COLLEGAMENTO
STRADALE VELOCE

A2 - SS18 - AGROPOLI

Il proponente, nel presente Dossier conclusivo, esplicita le osservazioni accolte e quelle respinte, motivando le scelte. Il DPCM 76/2018 prevede che a questo Dossier conclusivo venga allegata la relazione conclusiva a cura della coordinatrice del dibattito pubblico di cui costituisce parte integrante avviato a maggio.

FIGURA 5 – ALTERNATIVA PROGETTUALE 1A

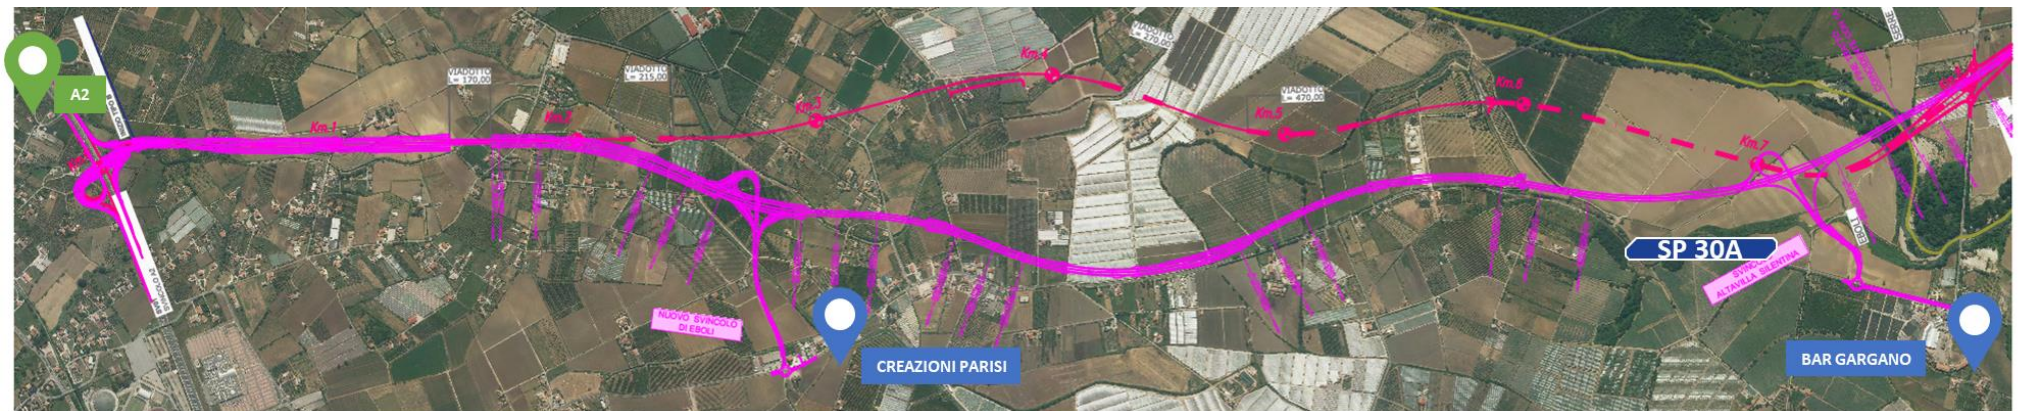
Modifiche relative alla sola ALTERNATIVA 1A:

- Realizzazione nuovo Svincolo al km 16 sulla SP 421, con collegamento alla SS.18;
- Soppressione dello svincolo di Capaccio Scalo con adeguamento dello svincolo esistente tra SS.18 e la SS.166 (Capaccio Scalo);
- Modifiche relative alla sola ALTERNATIVA 2A:
- Realizzazione di un tratto in viadotto in appoggio alla galleria;
- Nuovo tracciato, dall'imbocco della Galleria lato Matinella fino all'altezza della SS.166, più sinuoso al fine di evitare le demolizioni di abitazioni;
- Nuovo viadotto prima della galleria;
- Revisione dello svincolo di Capaccio Scalo per ridurre l'interferenza con gli edifici limitrofi.

Per l'alternativa 1A, fatta eccezione per la parte iniziale fino al confine con il comune di Eboli, il tracciato dell'asse principale si discosta poco dall'alternativa precedente. Le modifiche più significative, sono state sviluppate nel tentativo di accogliere il più possibile quanto proposto dagli enti al punto n.24, ed hanno riguardato principalmente il tratto compreso tra le località “Cerro” ed il comune di “Capaccio scalo” SS.166. Queste varianti, infatti, consistono prevalentemente nella sostituzione dello svincolo sulla SS.166 con uno svincolo sulla SP421, del tipo a “trombetta” nei pressi

Figura 6 – Alternativa progettuale 2A

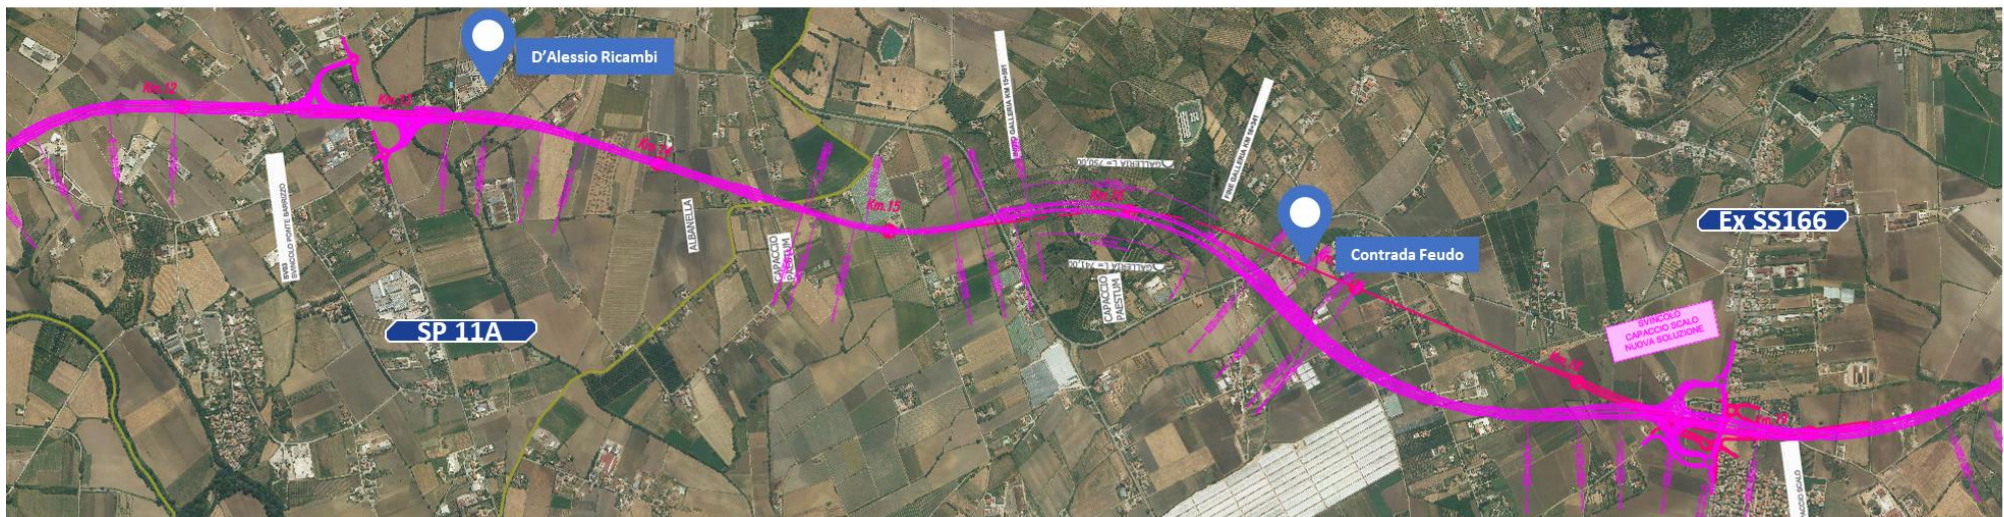
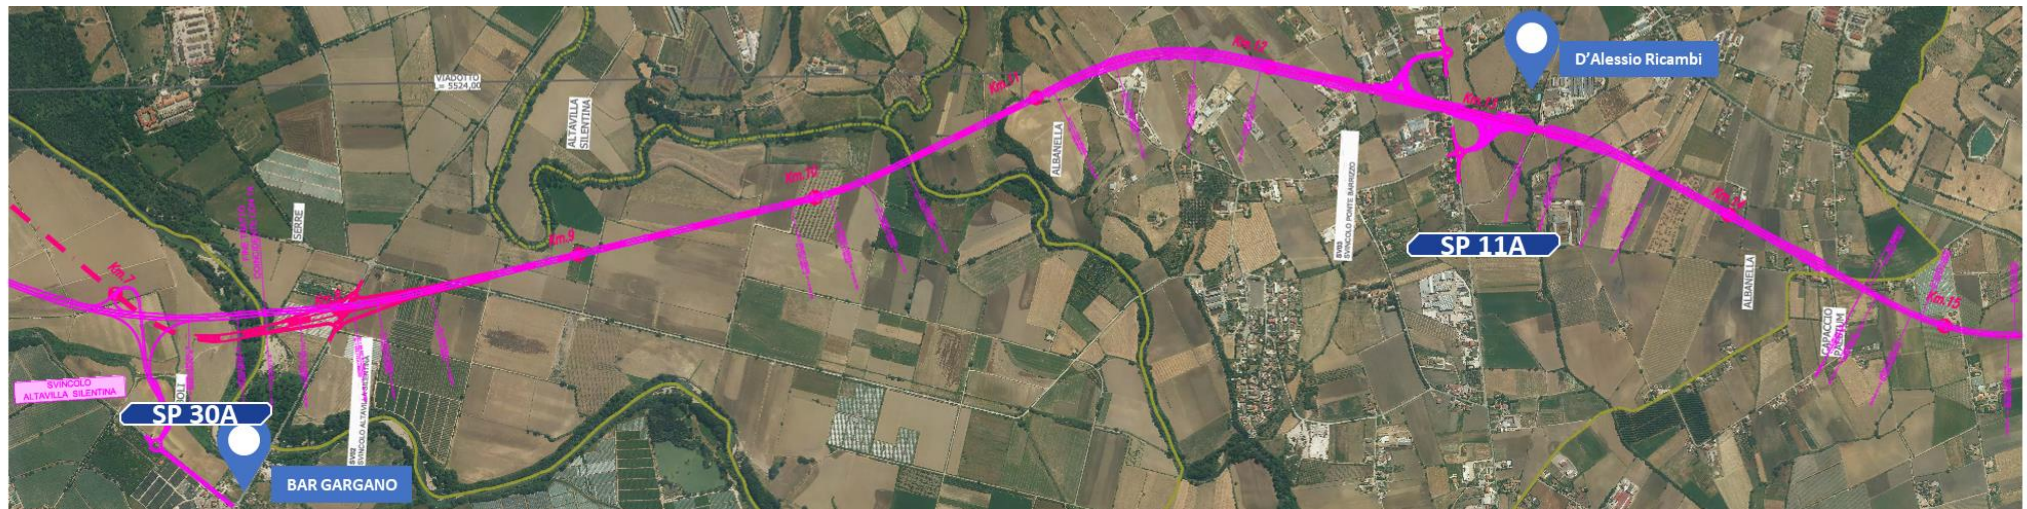
Il progetto stradale dell'alternativa 2A, rispetto alla variante già illustrata durante DP, in cui è stato proposto un nuovo tracciato in corrispondenza della Località "Feudo", prevede un'ulteriore modifica in corrispondenza di Ponte Barizzo. Tale soluzione, infatti, recepisce le richieste in particolare:

Per ottenere quanto sopra detto, anche in questo caso, si è adottato un tracciato più sinuoso e spostato maggiormente verso Ovest, rispetto a quanto finora previsto. Di conseguenza è stato rivisto anche lo svincolo SV04 "Ponte Barizzo", posizionato nei pressi dell'attività industriale "Al Compound". Il nodo è sempre caratterizzato da due rotatorie sulla SP.11a, ma con rampe in uscita di tipo indiretto, tali da non interferire con gli edifici presenti e ridurre al minimo l'impatto sul reticolo idraulico. Ultima modifica effettuata, ma che non riguarda l'asse stradale, è l'inserimento, visto l'elevato dislivello, di un tratto in viadotto prima della galleria dello sviluppo di circa 555 m.
